工程指示 / 要求簡箋 ENGINEER INSTRUCTIONS(E.I.)

工程指示編號:	EI- 4933	修改版本:	-
	HK- 1246		
工程編號:	J 853	工程名稱:	大窩坪 (延坪道)
收件人:	生統 / 技術部 / 謝永林	發件人:	Lai Sik Hung
工程項目:	幕牆背板需避地台碼位 生產指示	日期:	27/07/2022

MODULE DIMENSION
 1
 5013C
 HORIZONTAL DETAIL
 CURTAIN WALL
 OUTSIDE

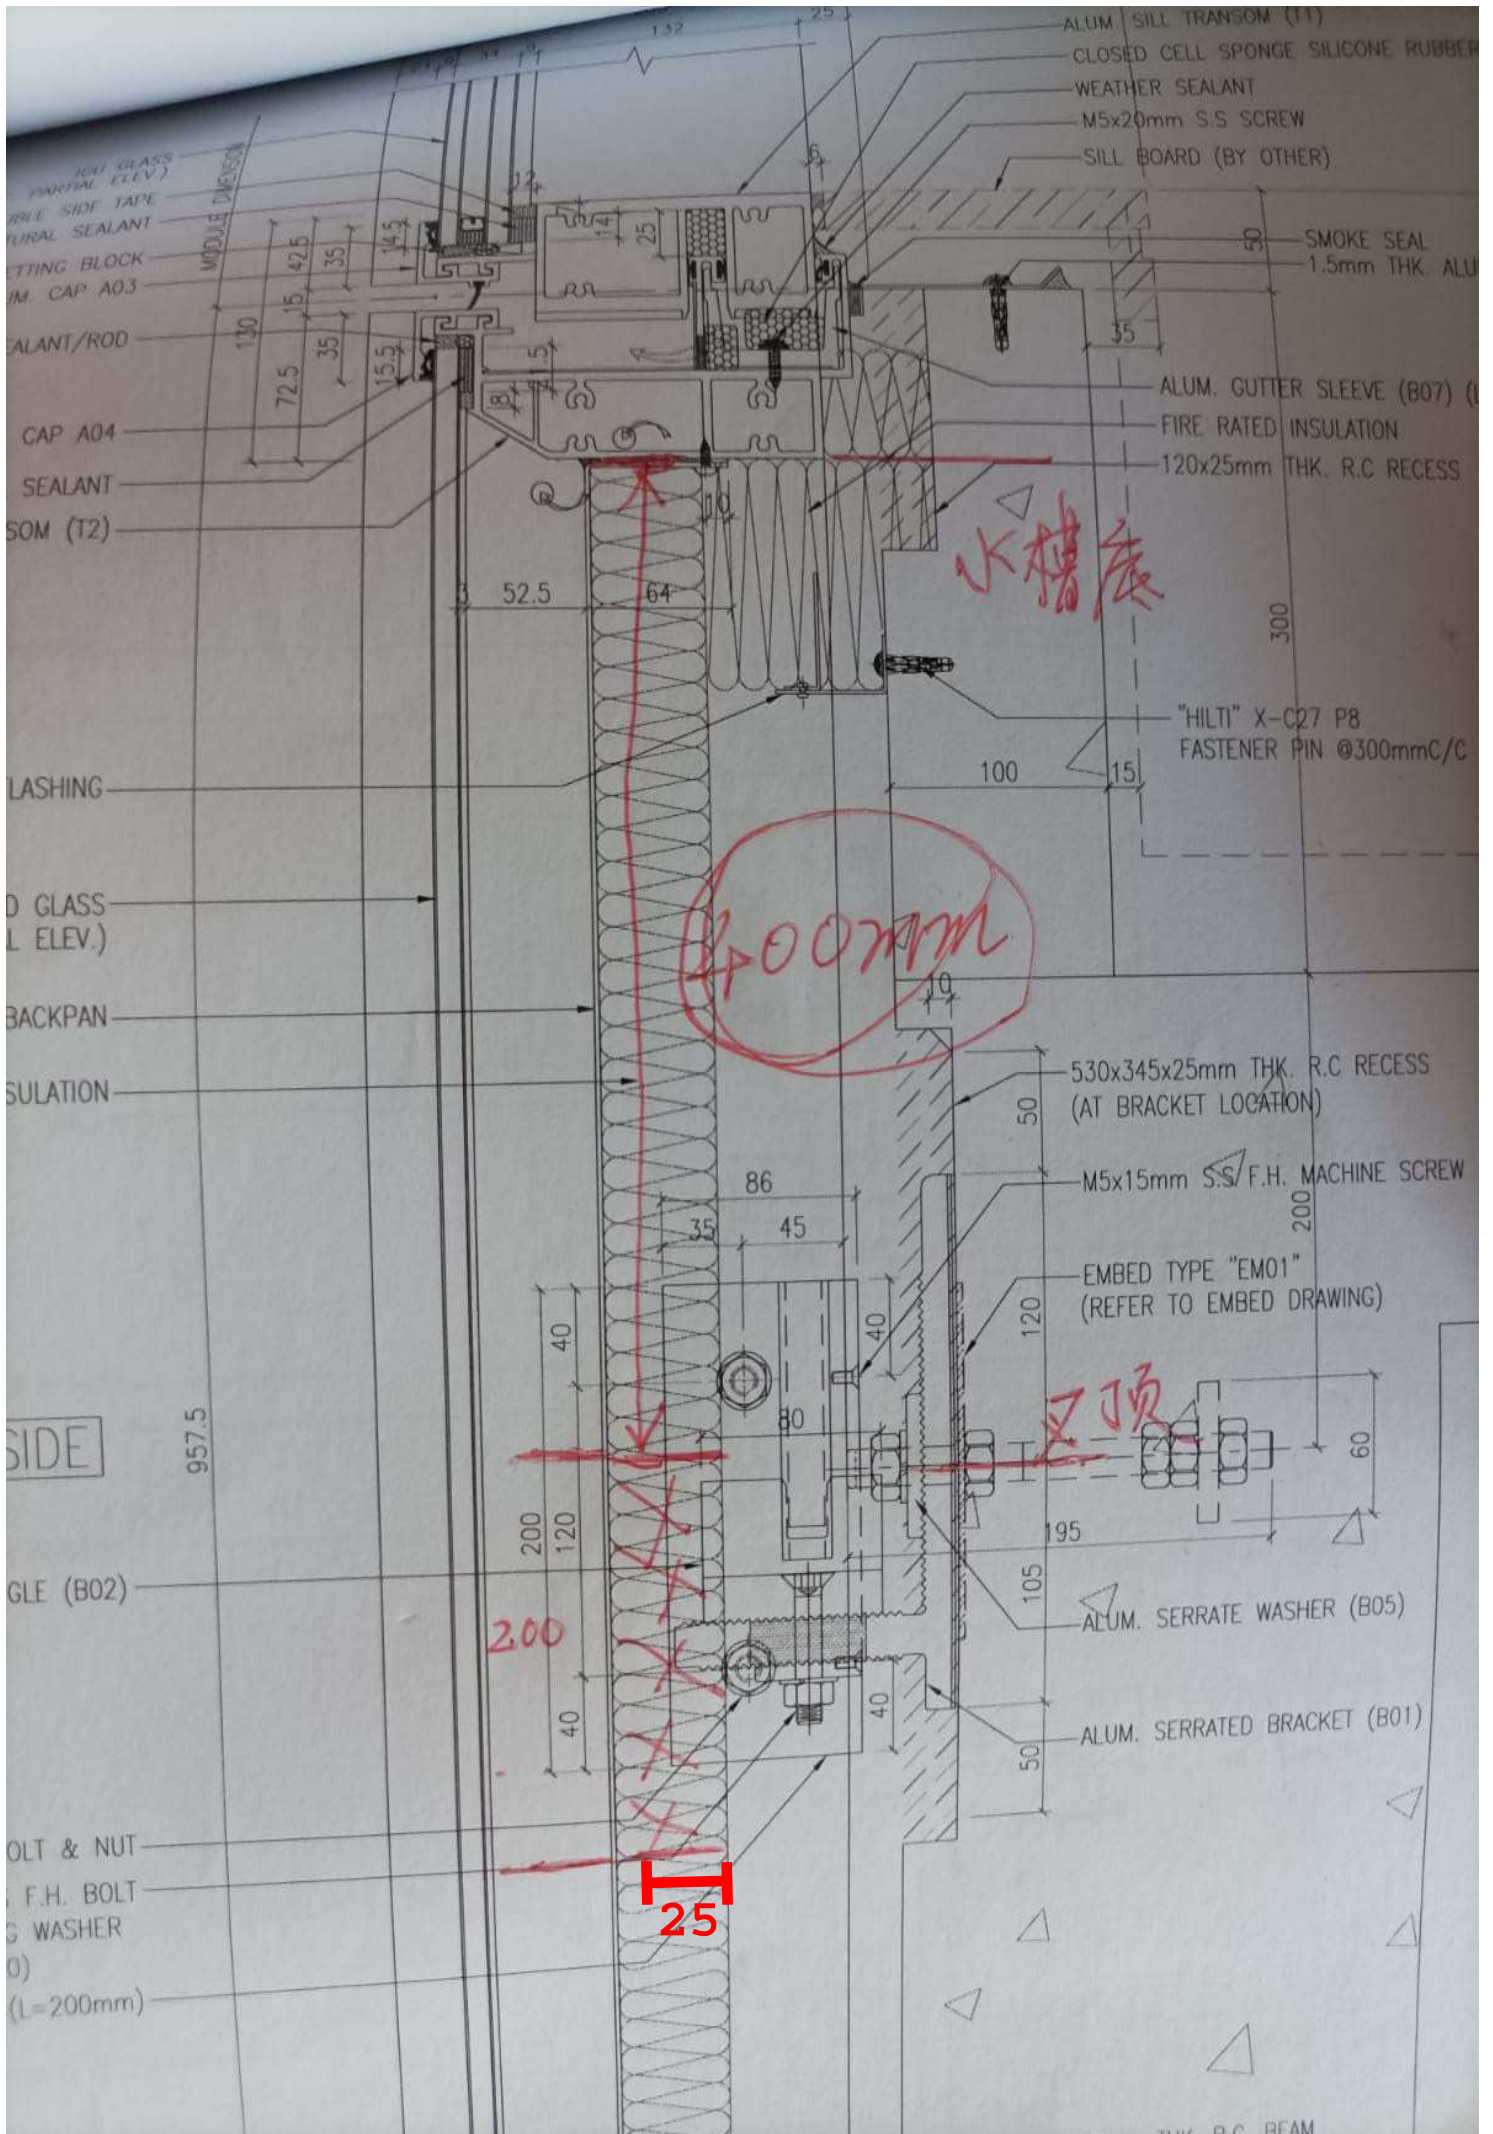
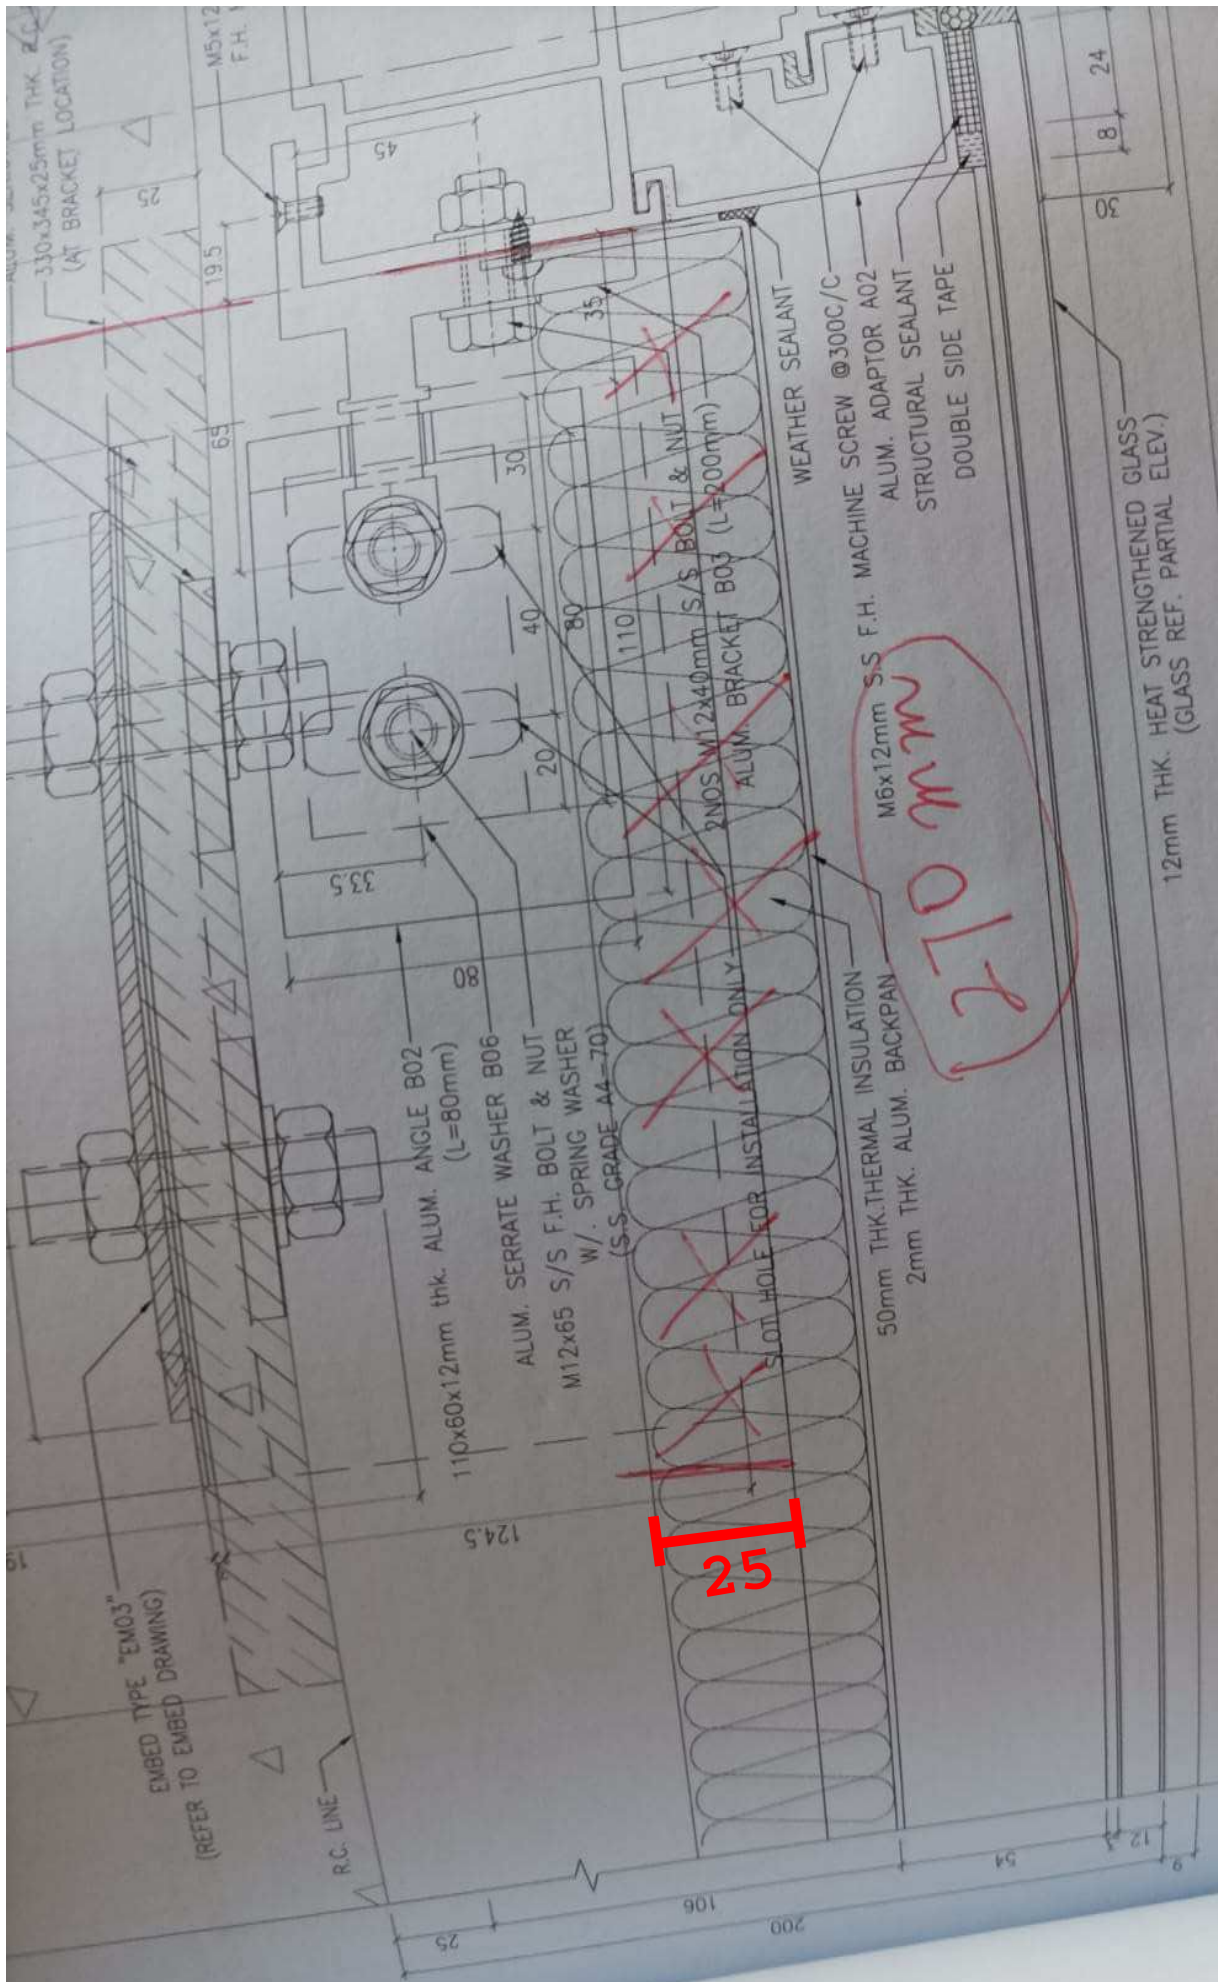
內容: 幕牆背板需避地台碼位 生產指示
請幫忙修改加工圖配合地台碼避位, 請見附圖尺寸 (3張相片)
避地台碼高度25mm

270mm

25
